WARSZAWSKI UNIWERSYTET MEDYCZNY
ul. Żwirki i Wigury 61, 02-091 Warszawa

Nasz znak. AEZ/362/..0156/2020/RL

Wyjaśnienie i zmiana treści Specyfikacji Istotnych Warunków Zamówienia

Działając na podstawie art. 38 ust. 2 i 4 ustawy z dnia 29 stycznia 2004 r. Prawo zamówień publicznych (Dz. U. z 2019 r. poz. 1843). Warszawski Uniwersytet Medyczny, Zamawiający w postępowaniu o udzielenie zamówienia publicznego pn.: **Dostawa urządzeń chłodniczych, w podziale na pakiety, znak sprawy: AEZ/S-003/2020**, informuje, że: w trybie art. 38 ust. 1 ustawy do Zamawiającego wpłynęły pytania, na które udziela następujących odpowiedzi:

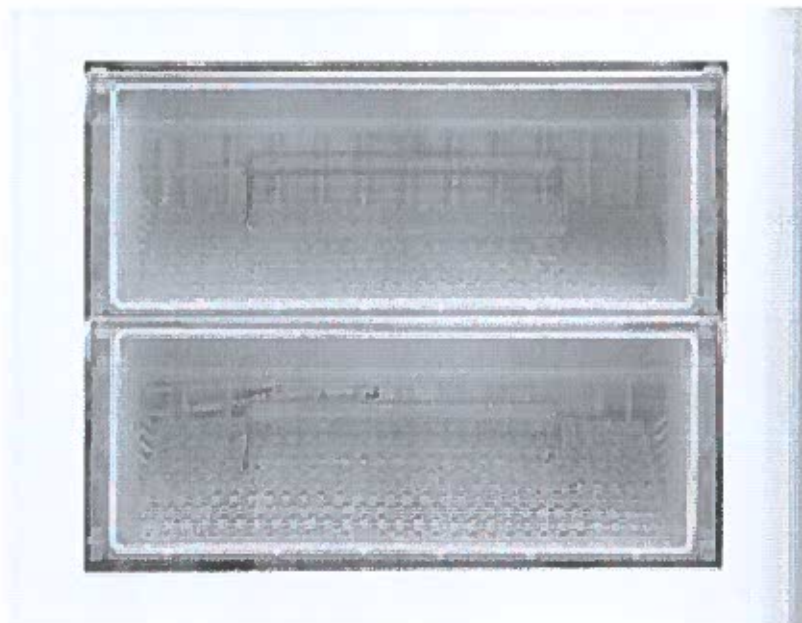
Prosimy o wyrażenie zgody na zaoferowanie dla wnętrza zamrażarki koszo-szuflad, jak ilustruje rysunek poniżej. 2 kosze + zabezpieczenie panelem z plexi oddzielnie dla każdego elementu.

Zamawiający dokonuje zmiany treści w poz. 13 Formularza wymaganych warunków technicznych, załącznika 2.8 do SIWZ, który otrzymuje brzmienie:

13	Wnętrze zamrażarki	Minimum 2 szuflady lub 2 koszo-szuflady <i>Należy podać</i>
----	--------------------	---	------------------------------
